Verslag huishoudelijke elektrische installatie op laagspanning en zeer lage spanning**Algemeen:**

Referentie: 007-20260625-01	Datum controle: 25/06/2026
Keurder: 007

Eigenaar:	EAN-code: 54144920601746951
Adres installatie: Helmstraat 17, 3581 - Beringen	Nummer teller(s): 1sag3200240816
	Distributienetbeheerder installatie: Fluvius
Datum uitvoering installatie: <input checked="" type="checkbox"/> Vóór 01/10/1981 <input type="checkbox"/> Tussen 01/10/1981 en 01/06/2020 <input type="checkbox"/> Vanaf 01/06/2020	
Type: <input checked="" type="checkbox"/> Wooneenheid <input type="checkbox"/> Niet-huishoudelijk <input type="checkbox"/> PV <input type="checkbox"/> Batterij <input type="checkbox"/> Laadpaal

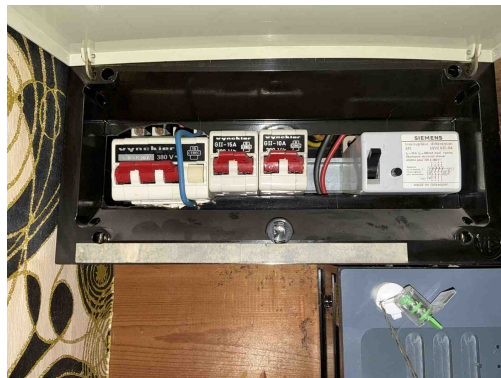
B17 - De voedingsspanning is niet op elk bord vermeld (Boek 1: 3.1.3.3).

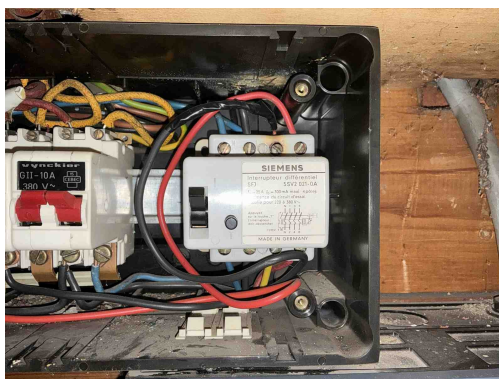
B06 - Het elektrisch verdeelbord heeft niet de minimale beschermingsgraad IPXX-B in een gewone ruimte (Boek 1: 4.2.2.3).

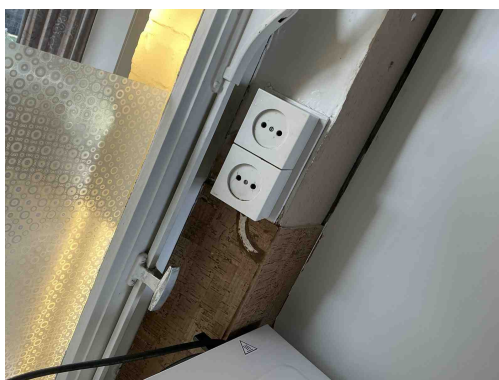
D24 - De differentielstroombeschermingsinrichtingen die worden geplaatst in huishoudelijke installaties dienen tenminste van het type A te zijn (Boek 1: 5.3.5.3).

D04 - De hoofddifferentielstroominrichting is niet verzegelbaar (Boek 1: 4.2.4.3).

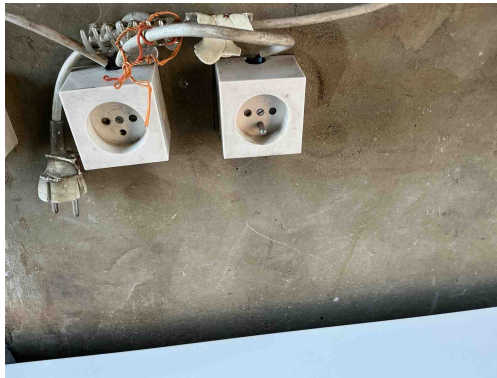
T11 - De contactdozen waarvan de toegekende stroomsterkte maximaal 16A en de toegekende spanning maximaal 250V bedraagt en niet bedoeld zijn voor de voeding van een of meerdere verbruikstoestellen voor een specifiek doel en niet geplaatst zijn in of op schakel- en verdeelborden, beschikken niet of IPXX-D (incl. gemeenschappelijke delen residentieel geheel) (Boek 1: 4.2.2.3/5.3.5.2).

Opmerking: Slaapkamer , keuken

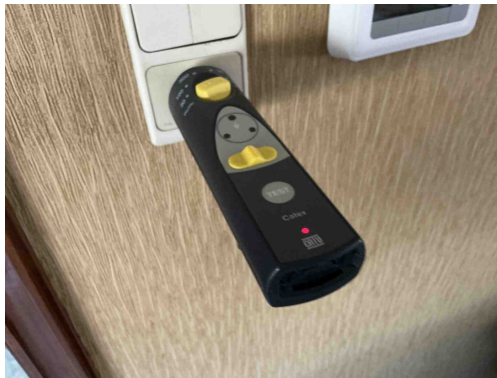
A16 - Er is geen continuïteit van de beschermingsgeleider van de contactdoos (Boek 1: 5.4.3.4).
Opmerking: Oa slaapkamer , woonkamer, cv ruimte

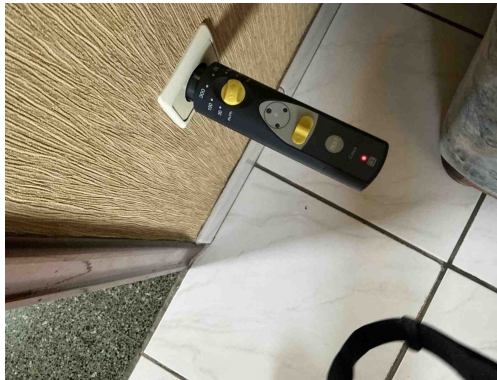
A16 - Er is geen continuïteit van de beschermingsgeleider van de contactdoos (Boek 1: 5.4.3.4).
Opmerking: Oa slaapkamer , woonkamer, cv ruimte

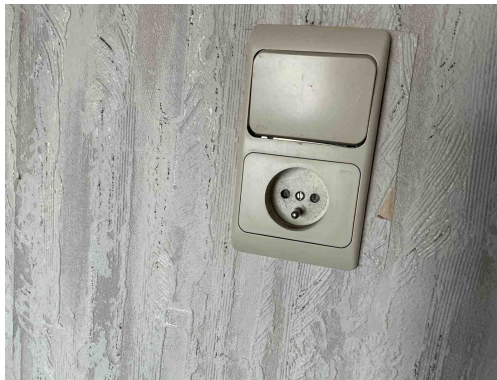
A16 - Er is geen continuïteit van de beschermingsgeleider van de contactdoos (Boek 1: 5.4.3.4).

Opmerking: Oa slaapkamer , woonkamer, cv ruimte

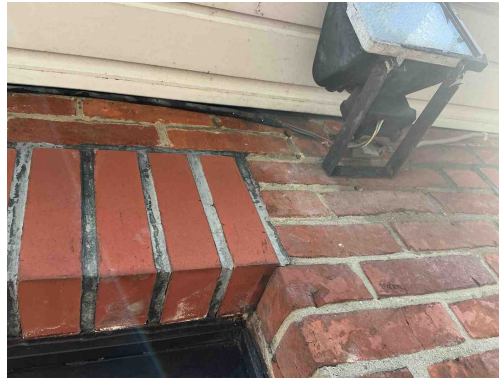
A16 - Er is geen continuïteit van de beschermingsgeleider van de contactdoos (Boek 1: 5.4.3.4).

Opmerking: Oa slaapkamer , woonkamer, cv ruimte

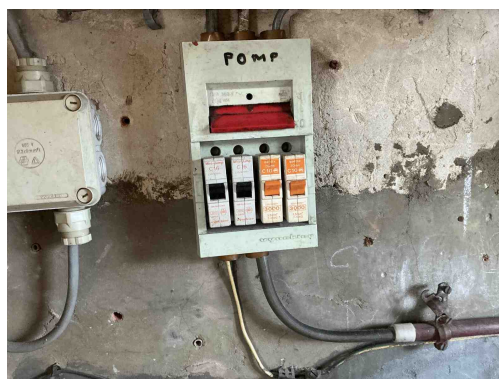
C21 - Het gebruik van geleiders van het type VOB, zonder bijkomende afscherming is niet toegestaan (Boek 1: 5.2.9.6).
Opmerking: Cv ruimte , buiten

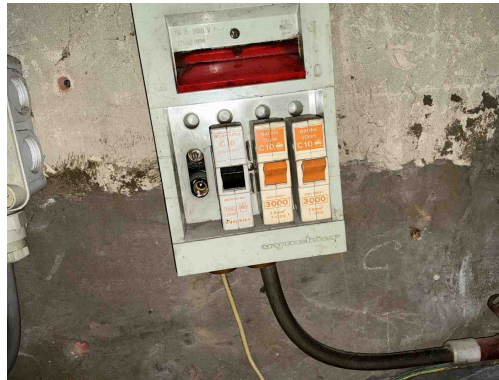
B29 - Het elektrisch verdeelbord in een huishoudelijke ruimte is niet voorzien van een deur (Boek1: 5.3.5.1).

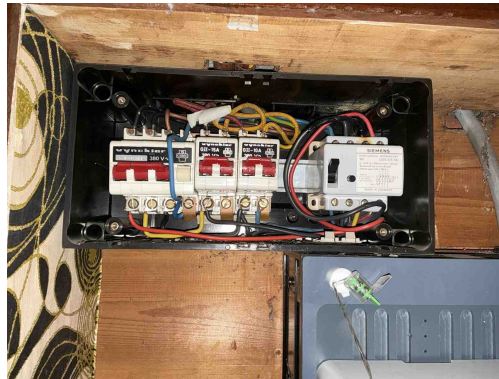
B30 - De houder van de beveiliging in een huishoudelijke ruimte is niet voorzien van aangepaste kalibreerelementen (Boek1: 5.3.5.5).
